1.1	CONCEPTO TÉCNICO No. CT:	5484
1.2	ÁREA:	INVESTIGACIÓN Y DESARROLLO
1.3	COORDINACIÓN:	CONCEPTOS TÉCNICOS
1.4	REFERENCIA CRUZADA RADICADO FOPAE:	2009ER1767
1.5	RESPUESTA OFICIAL No. RO:	35035

2.1	SOLICITANTE:	CAMILA CASTELL CÓRDOBA CURADURÍA URBANA NO.5
2.2	PROYECTO:	COFRADÍA
2.3	LOCALIDAD:	9 FONTIBÓN
2.4	UPZ:	115 CAPELLANÍA
2.5	BARRIO O SECTOR CATASTRAL:	PUERTA DE TEJA
2.6	DIRECCIÓN:	AVENIDA CARRERA 96 No. 24-10
2.7	CHIP:	AAA0078JWMS
2.8	FECHA DE EMISIÓN:	12 DE MARZO DE 2009
2.9	EJECUTOR DEL ESTUDIO:	ESPINOSA Y RESTREPO Ltda.

El presente concepto técnico corresponde a la **primera revisión** realizada por la Dirección de Prevención y Atención de Emergencias, del informe "Análisis de Microzonificación Local para el Proyecto Cofradía a Construirse en la Av. Esperanza con Av. ALO en Bogotá" elaborado por el Ing. Carlos Restrepo, a construirse en el predio ubicado en la Avenida Carrera 96 No. 24-10 de Bogotá. El cual fue radicado el 13 de Febrero de 2009 mediante oficio 2009ER1767, por la Ing. Camila Castell Córdoba de la Curaduría Urbana No.5 en cumplimiento a lo estipulado en el Decreto 193 de 2006.

Figura 1. Localización del Proyecto Cofradía.

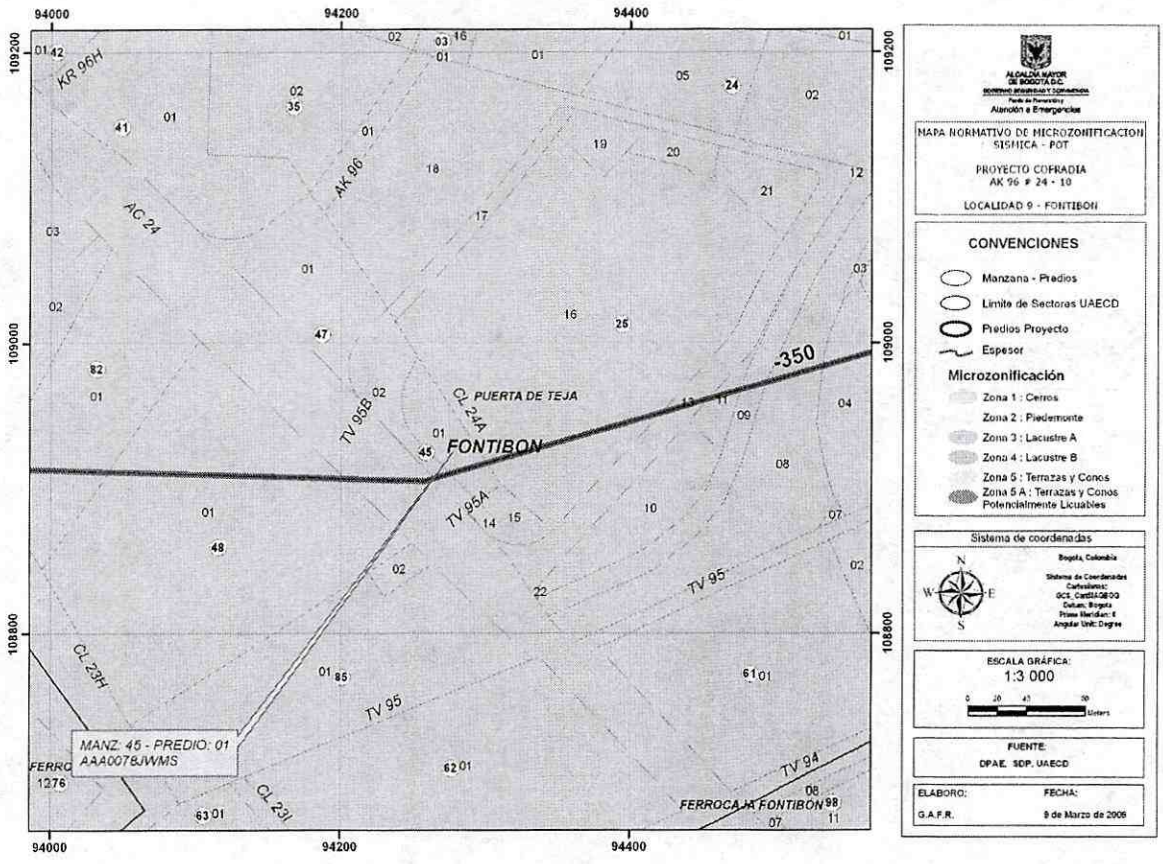
En el numeral 1 del informe presentado por el consultor, se indica que el sitio del proyecto se encuentra localizado en la Zona 3 - Lacustre A según el decreto 193 de 2006, lo cual es consistente con la localización presentada en la Figura 1 del presente concepto.

El estudio CUMPLE con este requerimiento.
